**EXPEDIENTE N°** : 742-2016-OEFA/DFSAI/PAS<sup>1</sup>  
**ADMINISTRADO** : PLUSPETROL NORTE S.A.  
**UNIDAD PRODUCTIVA** : LOTE 8  
**UBICACIÓN** : DISTRITOS DE TROMPETEROS, TIGRE, URARINAS,  
NAUTA Y PARINARI, PROVINCIA Y DEPARTAMENTO  
DE LORETO  
**SECTOR** : HIDROCARBUROS LÍQUIDOS  
**MATERIAS** : IMPERMEABILIZACIÓN DE ÁREAS ESTANCAS  
MANEJO Y ALMACENAMIENTO DE SUSTANCIAS  
QUÍMICAS  
MANEJO Y ALMACENAMIENTO DE RESIDUOS  
SÓLIDOS  
IMPACTOS NEGATIVOS  
PLAN DE CONTROL DE LA EROSIÓN  
RESPONSABILIDAD ADMINISTRATIVA  
MEDIDAS CORRECTIVAS  
ARCHIVO

Lima, 24 OCT. 2018

**VISTOS:** El Informe Final de Instrucción N° 1576-2018-OEFA/DFAI/SFEM del 27 de setiembre del 2018, el escrito de descargos del 23 de noviembre del 2017 presentado por Pluspetrol Norte S.A. (en adelante, Pluspetrol Norte); y,

**Fotografías N° 1.53, 1.54, 1.54 – A, y 1.54 – B del Informe de Supervisión**

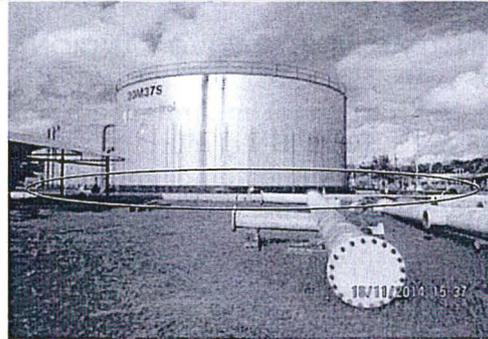
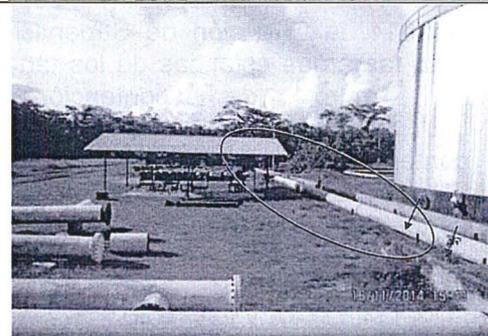
Foto N° 1.54: "Se observa, el área estanca de los tanques 30M46S, 30M37S y 10M35S.

El área estanca de los tanques 30M46S, 30M37S y 10M35S, está conformada por suelo natural; los tanques 46S y 37S son desnatadoras y el 35S es un tanque sedimentador de crudo; asimismo, el lado Oeste del área estanca, próxima al tanque 37S, no cuenta con dique de contención en una longitud de 60.00 m".

Foto N° 1.54 A: "Se observa, el área estanca del tanque desatador 30M37S, en la que se verificó que no está delimitado con un dique de contención en el lado Oeste, debido a que este fue removido en unos 60 m dejando en situación de alto riesgo con el área estanca fuera de servicio".

Foto N° 1.54 B: "Se observa, el área estanca del tanque desatador 30M37S, en la que se verificó que no está delimitado con un dique de contención en el lado Oeste, debido a que este fue removido en unos 60 m dejando en situación de alto riesgo con el área estanca fuera de servicio".

16. De la revisión de las muestras fotográficas 1.54, 1.54-A, 1.54-B, del Informe de Supervisión se advierte que, si bien en la descripción de las muestras fotográficas se hace referencia al tanque 30M46S, en las imágenes no se identifica dicho tanque y tampoco su área estanca, por lo que, del análisis de las mismas no resulta posible determinar si el área estanca de dicho tanque está impermeabilizada y si carece de diques de contención completos.

**Ubicación del tanque N° 30M46S de acuerdo a las coordenadas del Informe de Supervisión**

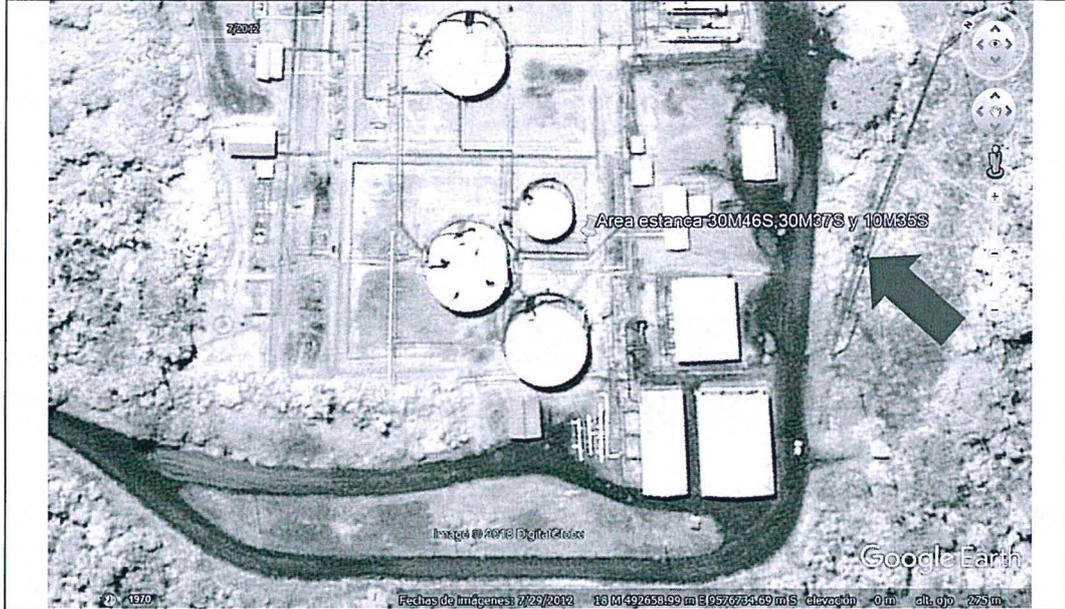
N 9576727, conforme a lo indicado en el Acta de Supervisión<sup>16</sup>; no obstante, de la revisión la imagen satelital no es posible apreciar si el área estanca de dicho tanque se encuentra impermeabilizada o si posee diques de contención completos conforme lo establece la normativa aplicable:

- 18. En ese sentido, de la revisión de la documentación obrante en el expediente se advierte que no se cuentan con registros y/o documentos que permitan determinar que el tanque 30M46S no contaba con área estanca impermeabilizada y/o con un sistema de contención implementado, a fin de determinar el incumplimiento de las obligaciones ambientales fiscalizables contenidas en el Artículo 43° del Decreto Supremo Decreto Supremo N° 015-2006-EM.

- 19. De esta forma, en la medida que no existen suficientes elementos de juicio que sustenten la configuración de la infracción materia de imputación y que en virtud de los principios de legalidad y de verdad material que rigen los PAS, no se puede atribuir al administrado un supuesto incumplimiento sobre la base de hechos que no cuentan con sustento probatorio; correspondiendo que se declare el archivo de este extremo de la presente imputación.

**Fotografías adjuntas al escrito de descargos a la Resolución Subdirectoral**

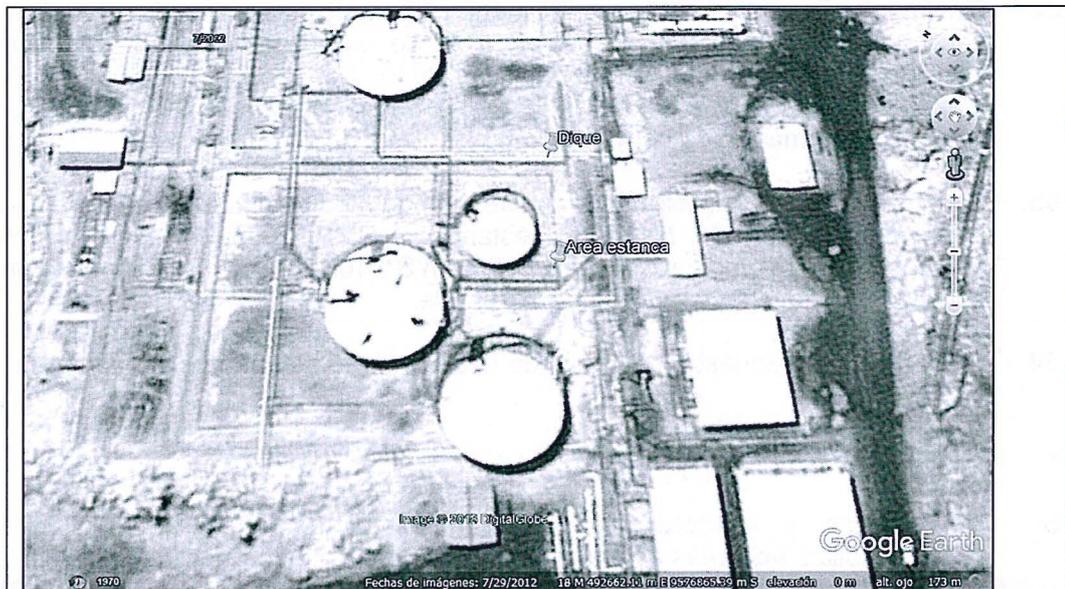
49. En ese orden de ideas, se evidencia que la evidencia fotografía presentada por el administrado respecto a este extremo, no permite acreditar que toda el área estanca próxima a los tanques 30M46S, 30M37S y 10M35S se encuentran rodeada por un dique de contención, en la medida que se observa una vista parcial del lado lateral de un muro de concreto.

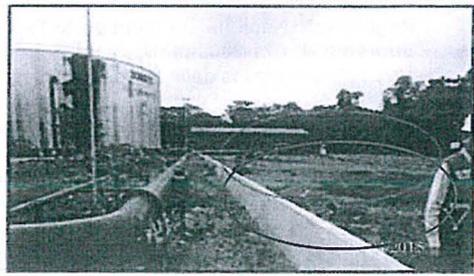
228. En sus descargos el administrado, indicó que implementó un PIT impermeabilizado para el acondicionamiento y almacenamiento temporal de residuos no peligrosos. A fin de acreditar lo antes expuesto, presentó el registro fotográfico sin fecha, en el que acreditó que el almacén de residuos sólidos peligrosos de la Batería N° 8 se encuentra señalizado, indicando su peligrosidad, por lo se acredita la corrección en este extremo el presente hecho imputado a la fecha de presentación de su escrito de descargos, esto es el 23 de noviembre del 2017<sup>125</sup>:

Después	 <p>Señalización de la peligrosidad.</p>	 <p>Se muestra el área de contención de lixiviados en caso ocurriera ligüeos o derrames de fluidos peligrosos, los mismos que quedarían contenidos en un sistema impermeabilizado.</p>
	 <p>Residuos correctamente acondicionados, identificados y colocados en el área de residuos peligrosos antes de su traslado a Trompeteros.</p>	 <p>Área donde se vienen acondicionano los residuos peliogrosos en la Batería 8. Se evidencia los residuos claramente identificados.!</p>
